**Avis délibéré de la mission régionale
d'autorité environnementale Auvergne-Rhône-Alpes
relatif au projet de renouvellement et d'extension
d'une carrière de matériaux alluvionnaires
présenté par la société SOGRAP
sur la commune de Vougy
(département de la Loire)**

Avis n° 2020-ARA-AP-775

Illustration 2: Source : annexe "la demande"

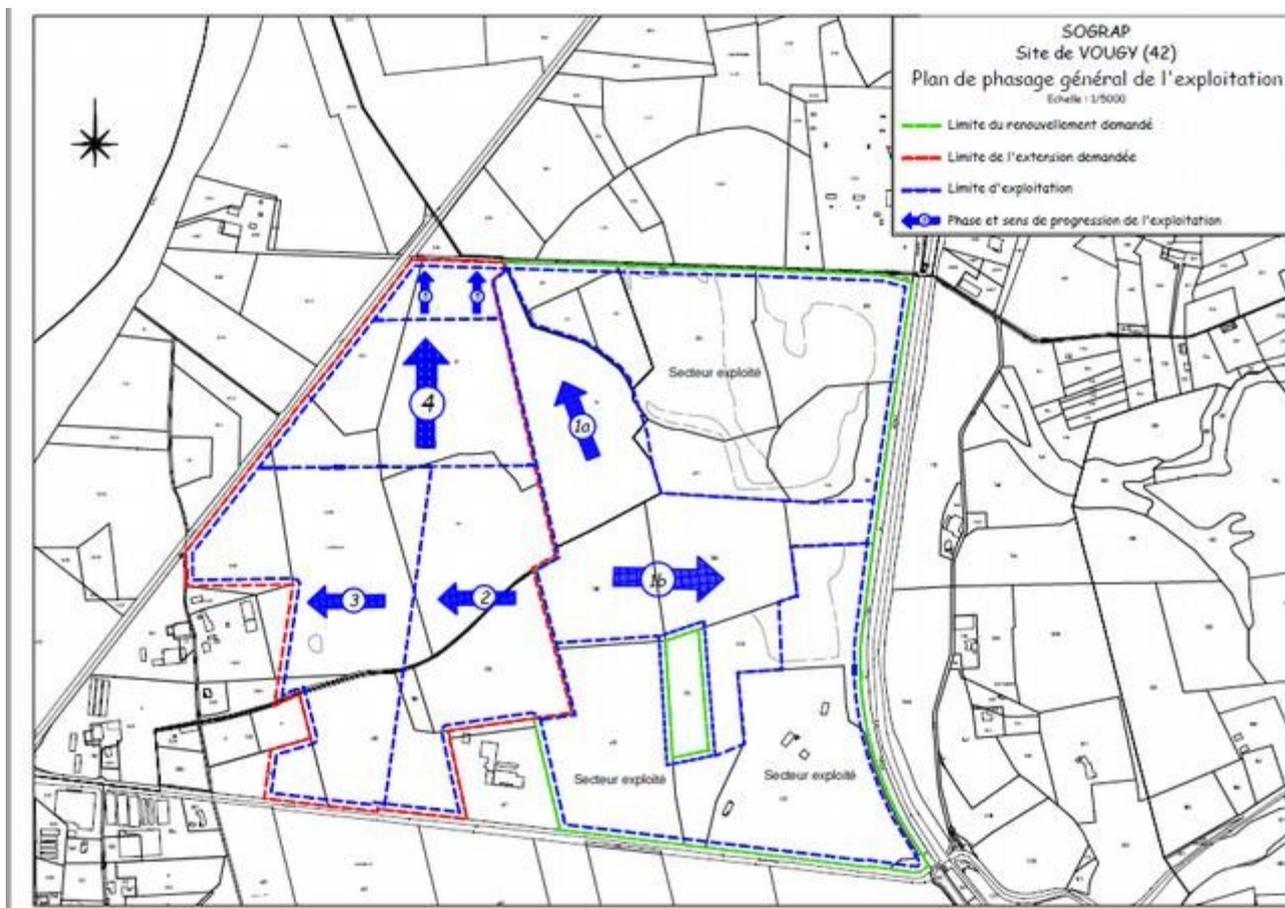
Le dossier n'est pas explicite sur le degré d'avancement de l'exploitation en cours (secteurs déjà exploités, déjà remblayés, en cours d'exploitation). Il n'indique pas clairement que l'autorisation en cours, à échéance du 1^{er} janvier 2028, sera remplacée par les autorisations demandées ni donc la date de fin d'exploitation projetée..

Les phases 1a et 1b sont de fait déjà permises par l'autorisation actuelle qui court jusqu'en 2028. Seules les phases 2 à 5 sont réalisées dans le périmètre de l'extension de la carrière. Le dossier ne distingue pas clairement ce qui relève du projet de ce qui serait possible en l'absence de projet (sans extension et sans renouvellement) même si le périmètre géographique du projet est décrit comme celui de l'autorisation objet de la demande de renouvellement et de l'extension, soit 87 ha. La lecture du dossier démontre en outre que les installations de traitement sont liées et nécessaires au fonctionnement de la carrière, avec ou sans l'extension demandée. Elles font donc partie du projet. Leur description est pourtant très sommaire.

L'autorité environnementale recommande de décrire plus précisément ce qui relève de la poursuite de l'exploitation actuelle et ce qui relève du projet d'extension et d'inclure clairement les installations de traitement de matériaux dans le périmètre du projet.

Illustration 3: Localisation des zones inondables – débits (source : dossier)

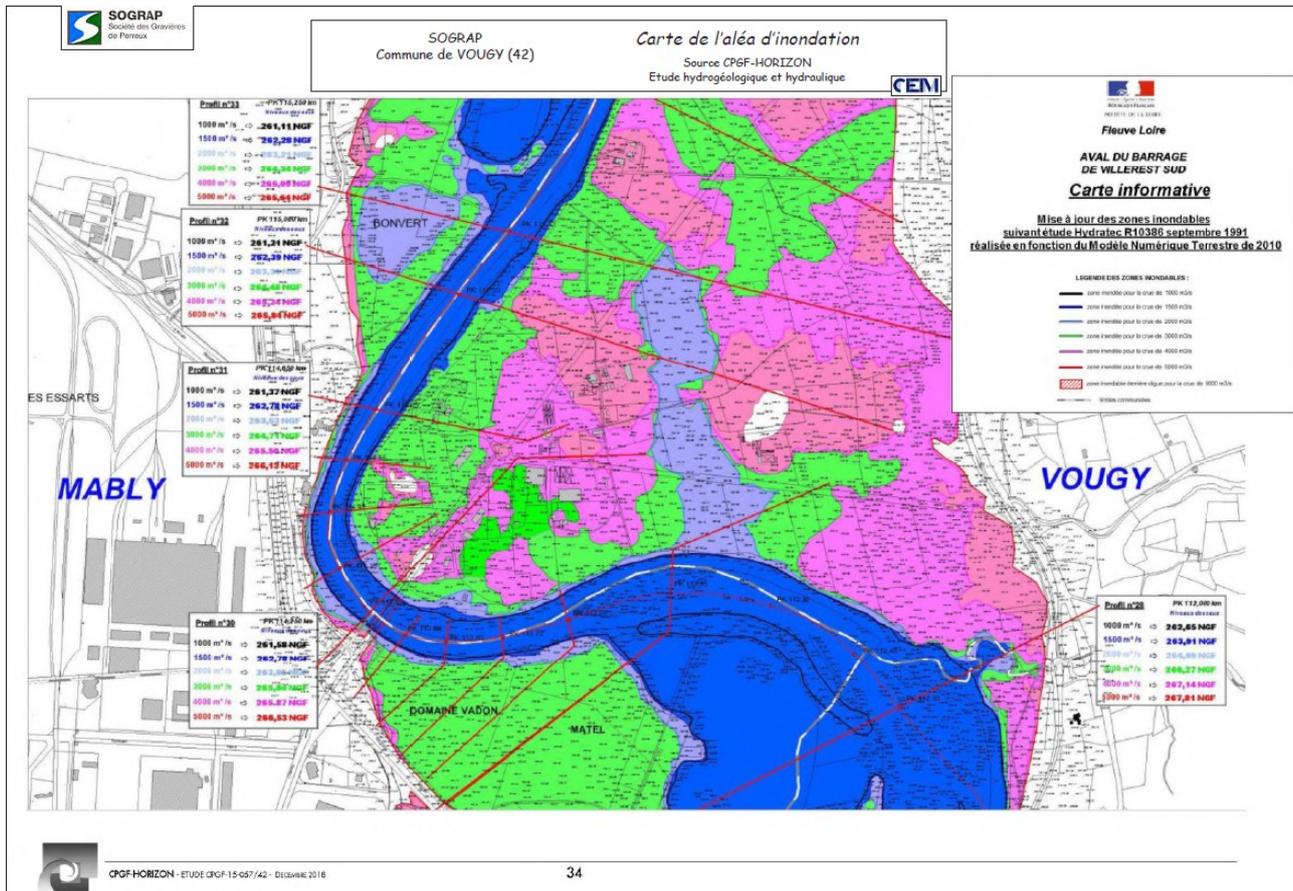
Le dossier affirme que le projet est situé hors des espaces de mobilité minimal et optimal de la Loire et hors de la zone inondable de la crue historique. Cependant les cartes pages 62 et 66 de l'étude d'impact démontrent qu'il est partiellement inondé dès la crue centennale et submergé dans le cas d'un débit équivalent à celui de la crue historique²⁸

Cependant, le dossier prévoit la création de merlons « temporaires » (cf. illustration 3), supprimés « en fin d'exploitation » (à des fins de mise en défends de milieux naturels, de protection acoustique ou paysagère pour les riverains), pour certains à proximité immédiate d'habitations. La modélisation hydraulique ne mentionne pas explicitement leur prise en compte, ne permettant donc pas d'être assuré de l'absence d'impacts de ces merlons sur la dynamique locale des écoulements en cas de crue. Au vu des débits en présence, la dimension de ces ouvrages pourrait en effet ne pas avoir d'impact sur les écoulements à l'échelle du projet mais, très localement, au niveau des habitations, des modifications significatives pourraient apparaître (sens, hauteur, vitesse des écoulements) qui ne sont pas évaluées dans le dossier.

Illustration 4: Localisation des merlons acoustiques (source : dossier)

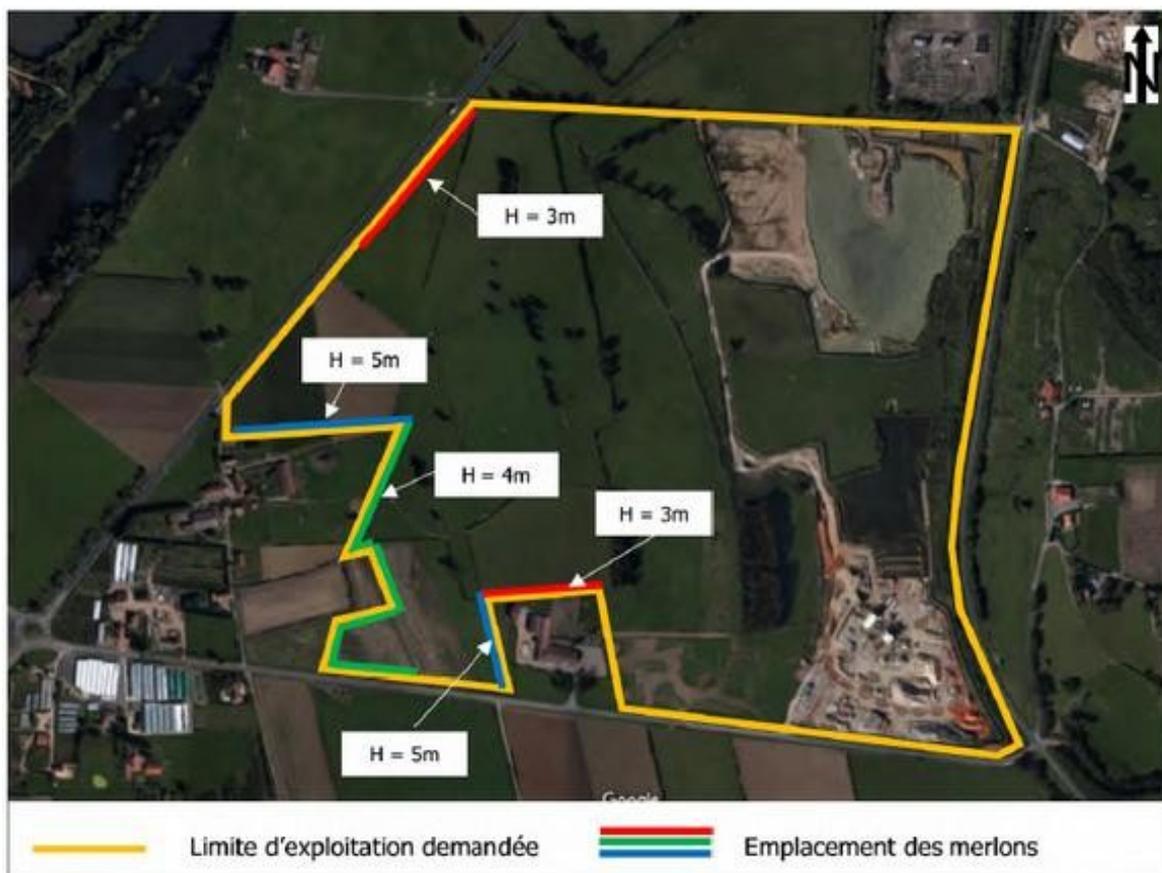
Une étude acoustique a été produite pour définir précisément les mesures de réduction adéquates. Le dossier indique à tort que l'ensemble de l'étude est jointe en annexe 7 : cette dernière ne comporte que l'état initial acoustique et pas la modélisation ayant permis d'évaluer les incidences du projet. Ses hypothèses et résultats précis ne sont donc pas fournis. Des mesures de réduction sont apparues nécessaires d'après l'étude pour les phases 3 et 5³⁶. Le maître d'ouvrage prévoit donc la mise en place d'écrans acoustiques (merlons) dont la localisation et les hauteurs sont précisés (cf. illustration 3). Il est prévu qu'ils soient placés entre la limite d'exploitation et celle d'autorisation, distantes l'une de l'autre de 10 m (cf. illustration 4). Le dossier ne permet pas de comprendre comment ont été dimensionnés ces ouvrages ni d'être assurés que les emplacements prévus seront suffisants. Les merlons de 3 m de hauteur sont prévus avec une base de 10 m et une pente de 3/2 (dont la stabilité en cas de crue n'est pas démontrée, une pente de 4/1 étant requise à cette fin ailleurs dans le dossier pour la partie sommitale émergée des talus des plans d'eau afin d'éviter toute capture de la gravière en cas de débordement de la Loire, (page 179 de l'étude d'impact). Le dossier ne dit pas quelle pente ou quelle base auront les merlons de 5 m de hauteur.

En outre, le dossier ne prévoit pas, sans l'expliquer, la mise en œuvre de protection phonique particulière au droit des habitations du Bas Jarret qui présentent régulièrement une émergence relativement élevée (4 dB) et même non conforme (7,5 dB) le 31/07/2017.

L'autorité environnementale recommande de justifier l'absence de traitement des émergences non réglementaires et de justifier et préciser le dimensionnement des merlons de protection projetés et d'évaluer leur impact sur le paysage en fournissant des photomontages en vues rapprochées (pour les habitations directement concernées) et éloignées des différents merlons prévus.
